**INFORME DE VISITA DE CONTROL**  
**Nº 11428-2023-CG/GRHV-SVC**

**VISITA DE CONTROL**  
**MUNICIPALIDAD DISTRITAL DE SAN PEDRO DE CORIS**  
**SAN PEDRO DE CORIS – CHURCAMPANA – HUANCAMELICA**

**EJECUCIÓN DEL PIP: “MEJORAMIENTO DE LOS  
SERVICIOS DE SALUD DEL PRIMER NIVEL ATENCIÓN DEL  
PUESTO DE SALUD DE COBRIZA (MACHAHUAY) DE LA  
MICRORED DE PAUCARBAMBA, RED DE CHURCAMPANA,  
DISTRITO DE SAN PEDRO DE CORIS, PROVINCIA DE  
CHURCAMPANA – HUANCAMELICA”**

**Imagen n.º 2**  
**Ubicación del módulo "Patio de maniobras"**

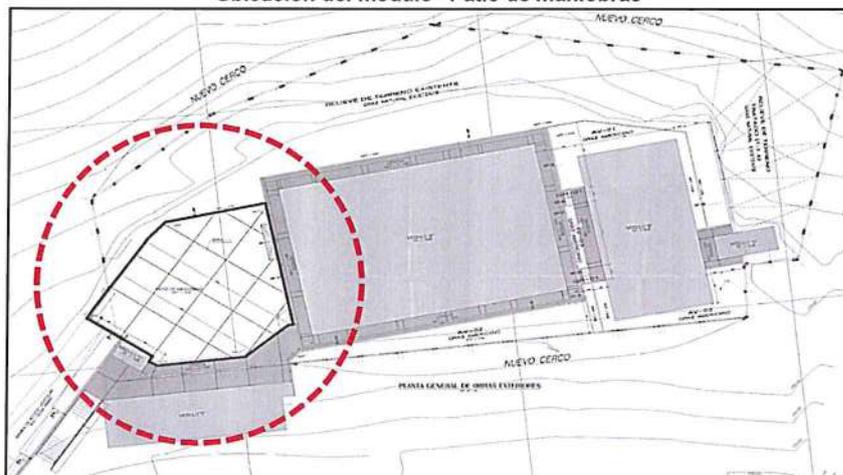
De acuerdo a la lámina "E-20" del plano "Planta general de obras exteriores" del Expediente Técnico de la Obra, las partidas: 02.03.01.01, 02.03.01.02 y 02.03.01.03, fueron establecidas a ejecutarse en el módulo "Patio de maniobras", el cual se encuentra ubicado al ingreso principal del centro de salud de Machahuay, conforme se muestra a continuación:

En ese contexto, durante la inspección física a la Obra, se verificó que dichas partidas del componente "Patio de maniobras" no fueron ejecutadas, conforme se muestra a continuación:

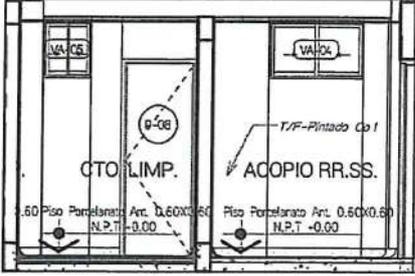
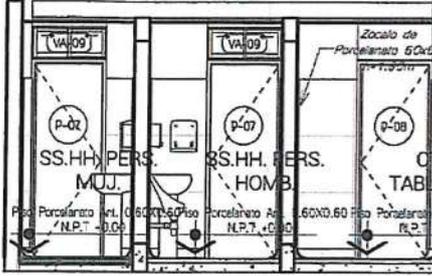
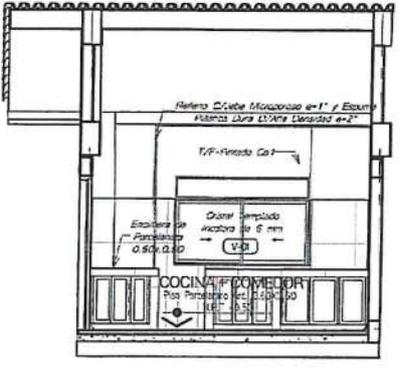
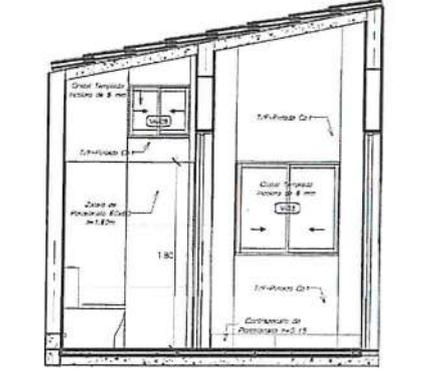
De acuerdo al Expediente Técnico de la Obra, la partida 03.04.01.01 fue establecida a ejecutarse en diferentes ambientes del centro de salud de Machahuay, entre estos, el "Cuarto de limpieza" y "SS.HH. Personal Mujeres" del módulo A, "Cocina comedor" del módulo B y "Caseta de guardianía" del módulo C, conforme a lo establecido en las láminas "A-03", "A-06" y "A-07" de los planos: "Cortes 06, 07 y 08 bloque A", "Cortes y elevaciones 01, 02, 03 y 04 bloque B" y "Caseta de guardianía bloque C – Planta, cortes y elevaciones", respectivamente, según se muestra a continuación:

<p align="center"><b>Imagen n.º 6</b> <b>Ambiente "Cuarto de limpieza"</b> <b>del módulo A</b></p> 	<p align="center"><b>Imagen n.º 7</b> <b>Ambiente "SS.HH. Personal Mujeres"</b> <b>del módulo A</b></p> 
<p><b>Comentario:</b> Se observa que el piso considerado en el ambiente es de porcelanato, según el detalle del plano.</p>	<p><b>Comentario:</b> Se observa que el piso considerado en el ambiente es de porcelanato, según detalle del plano.</p>
<p align="center"><b>Imagen n.º 8</b> <b>Ambiente "Cocina comedor"</b> <b>del módulo B</b></p> 	<p align="center"><b>Imagen n.º 9</b> <b>Ambiente "Caseta guardianía"</b> <b>del módulo C</b></p> 
<p><b>Comentario:</b> Se observa que el piso considerado en el ambiente es de porcelanato, según detalle del plano.</p>	<p><b>Comentario:</b> Se observa que el piso considerado en el ambiente es de porcelanato, según detalle del plano.</p>

Imagen n.º 10 Inspección del ambiente "Cuarto de limpieza" módulo A	Imagen n.º 11 Inspección del ambiente "SS.HH. Personal Mujeres" del módulo A

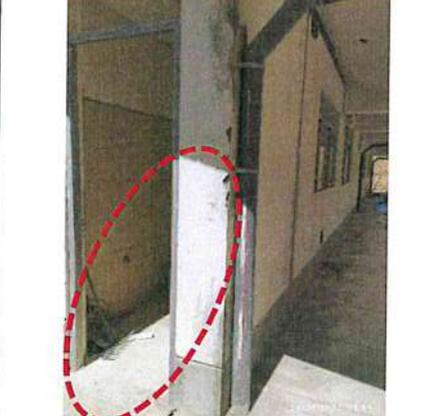
<p><b>Comentario:</b> Se verificó que el piso del ambiente "Cuarto de limpieza" es de cemento pulido y no de porcelanato.</p>	<p><b>Comentario:</b> Se verificó cemento pulido en el piso del ambiente "SS.HH. Personal Mujeres".</p>
Imagen n.º 12 Inspección del ambiente "Cocina comedor" del módulo B	Imagen n.º 13 Inspección del ambiente "Caseta guardianía" del módulo C

**Imagen n.º 16**  
**Ubicación del módulo "Graderías"**

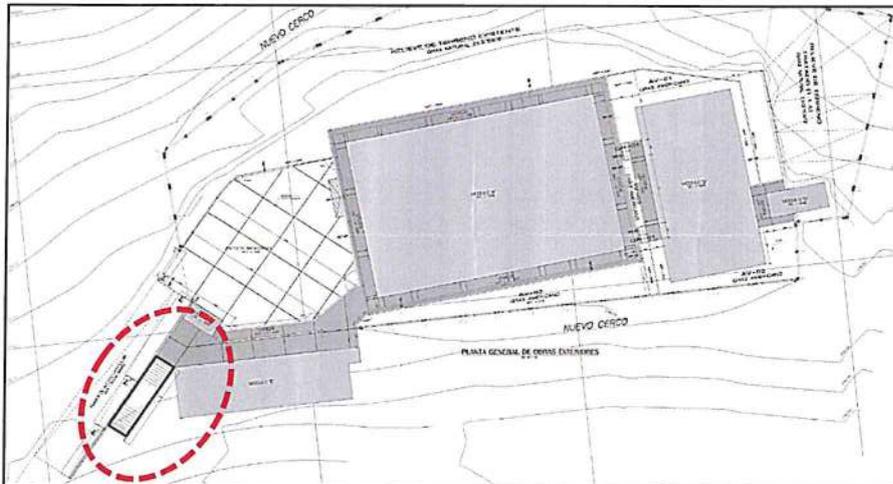
De acuerdo a las láminas "E-20", "E-22" y "E-23" de los planos: "Planta general de obras exteriores", "Detalle muro de contención de rampa de acceso" y "Detalle de obras exteriores", respectivamente, del Expediente Técnico de la Obra, la partida 03.04.02.03 se consideró a ejecutarse en los componentes "Gradería", "Veredas" y "Rampa" de la Obra, ubicándose el primero de estos módulos al ingreso del centro de salud de Machahuay.

**Imagen n.º 17**  
**Ventana corrediza ubicada en el ambiente "Habitación 1"**

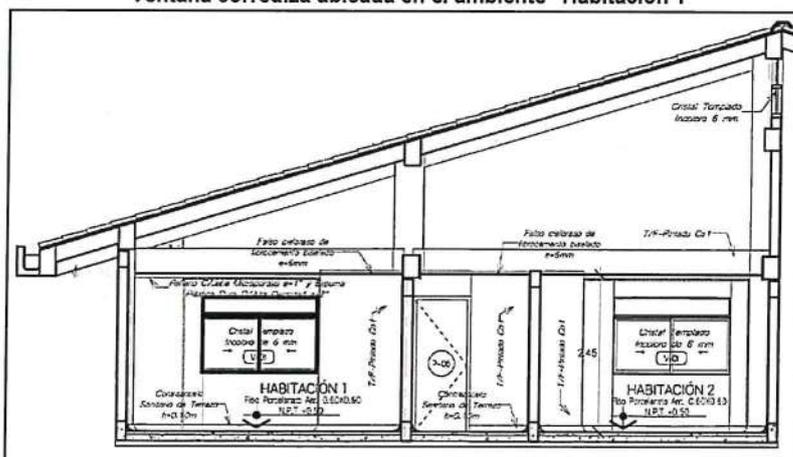
Según la lámina "A-05" del plano "Primera planta bloque B" del Expediente Técnico de la Obra, la partida 03.08.01.02 se estableció a ejecutarse en diferentes ambientes de los módulos A y B del centro de salud de Machahuay, de los cuales se encuentran la "Habitación 1" del módulo B, conforme se muestra a continuación:

Imagen n.º 19  
Puerta de la caseta de electrobombas

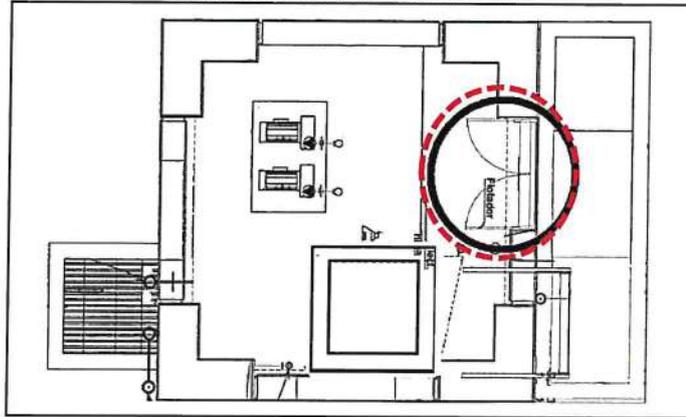
En concordancia a la lámina "IS-03" del plano "Planta y corte a cisterna y tanque elevado de sistema de agua potable" del Expediente Técnico de la Obra, en la caseta de electrobombas ubicada en el módulo "Cisterna y tanque elevado", se consideró la instalación de una puerta conforme se muestra a continuación:

Imagen n.º 23  
Ubicación del marco y tapa metálica de la caseta de electrobombas del módulo "Cisterna y tanque elevado"

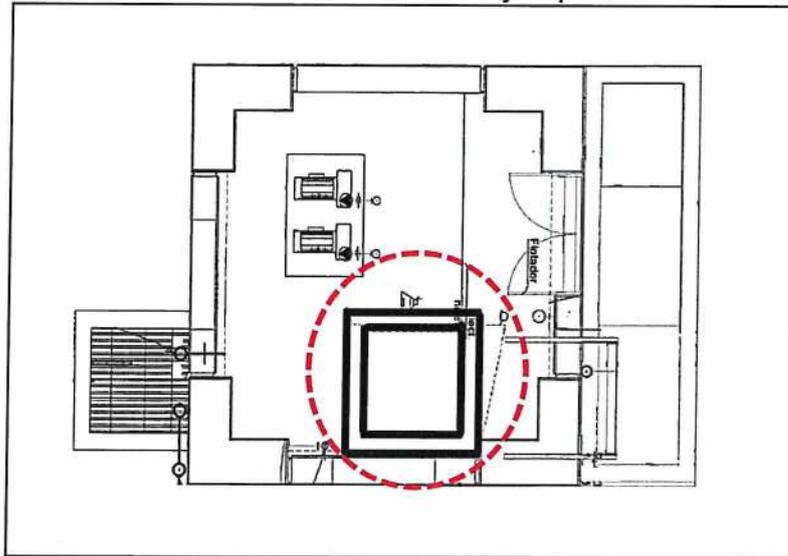
De acuerdo a la lámina "IS-03" del plano "Planta y corte a cisterna y tanque elevado de sistema de agua potable" del Expediente Técnico de la Obra, en la caseta de electrobombas ubicada en la cisterna, se consideró la instalación de una (1) tapa metálica según se muestra a continuación:

**Imagen n.º 38**  
**Dimensiones del dado de concreto del cerco perimétrico**

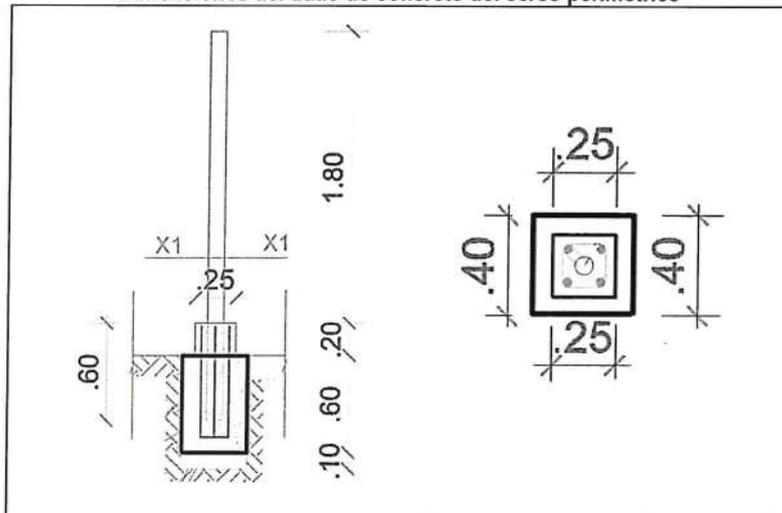
De acuerdo al "Presupuesto" del Expediente técnico de la prestación adicional y deductivo n.º 5 de la Obra<sup>24</sup>, la ejecución de la partida 02.04.02.01 fue considerada en el módulo "Cercos perimétricos", según lo establecido en la lámina "CA-02" del plano "Planta de talud y perfil longitudinal", en el cual se consideraron dados de concreto<sup>25</sup> con dimensiones de 0,40 m x 0,40 m de área y 0,60 m de profundidad, según se muestra a continuación:

Al respecto, en el transcurso de la inspección física de la Obra, se evidenciaron tres (3) dados de concreto construidos, correspondientes al mencionado componente, ubicados en su tramo 8<sup>26</sup>, los cuales son menores a 60 cm de altura, por lo cual no cumplen con las dimensiones descritas en la lámina "CA-02" del plano "Planta de talud y perfil longitudinal"; por consiguiente, no garantizan la estabilidad de los tubos verticales del cerco perimétrico. Asimismo, se menciona que, para estas estructuras, se establecieron el uso de concreto ciclópeo ( $f'c=175$  kg/cm<sup>2</sup>); sin embargo, en los dados de concreto observados, se constató el uso de piedras embebidas a las mismas con concreto.

**Imagen n.º 43**  
**Detalle de la construcción de la media caña en las cajas de registro**

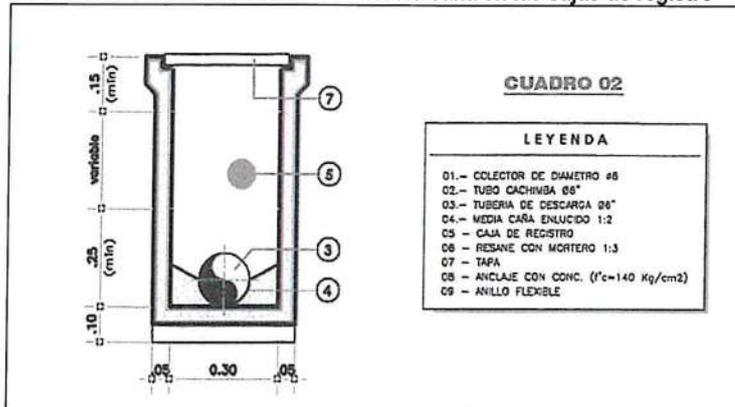
En referencia a la lámina "IS-06" del plano "Redes exteriores de desagüe" del Expediente Técnico de la Obra, las partidas 04.05.06.02 y 04.05.06.04, se consideraron a ejecutar en diferentes ambientes de los módulos A y B, como la "Sala de espera", "Cocina-comedor" y "Cuarto de equipos", entre otros ambientes, conforme a las características solicitadas (para ambas cajas de registro), establecidas en la lámina "IS-08" del plano "Detalles constructivos del sistema de alcantarillado", según se muestra a continuación:

**Imagen n.º 44**  
**Caja de registro ubicada a lado del ambiente "Cuartos de equipos" del módulo B**

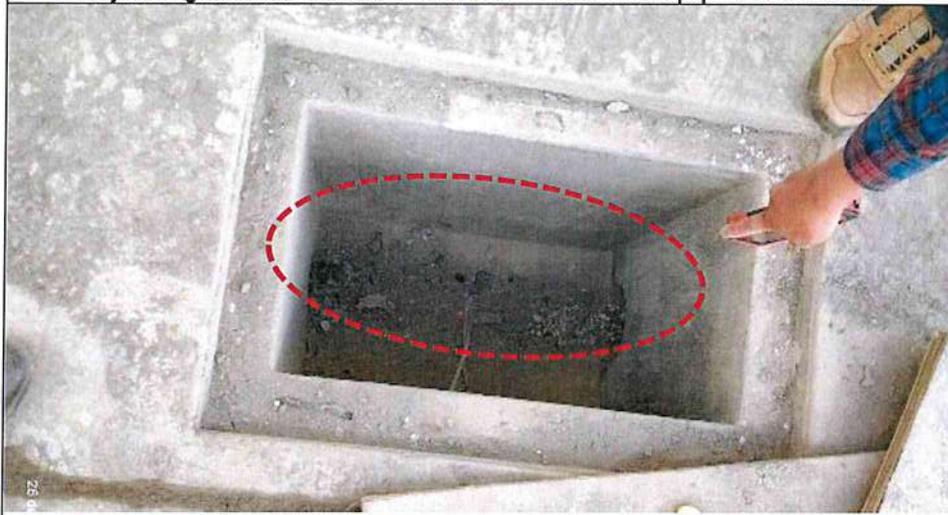
**Comentario:** Se observa que en la base de la caja de registro no se construyó su media caña.

✓ Cuarto de equipos / Maquinas (3.40 m x 4.03 m)

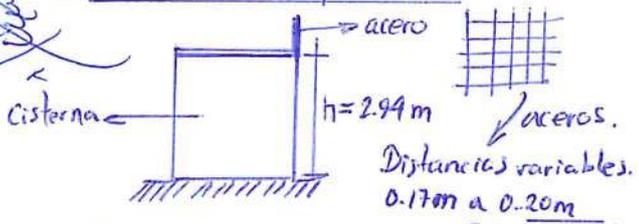
No se realizó el desmontaje de viga.  
Piso: Sin pulido de concreto.  
Muro: Sin tarrajeo.

✓ Acero Perimétrico

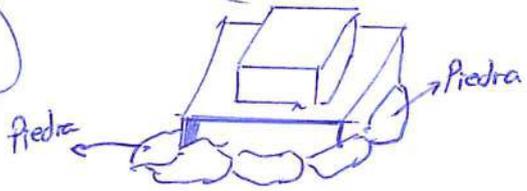
Dados de concreto adosados con piedra  
Cantidad (3 abdos.)
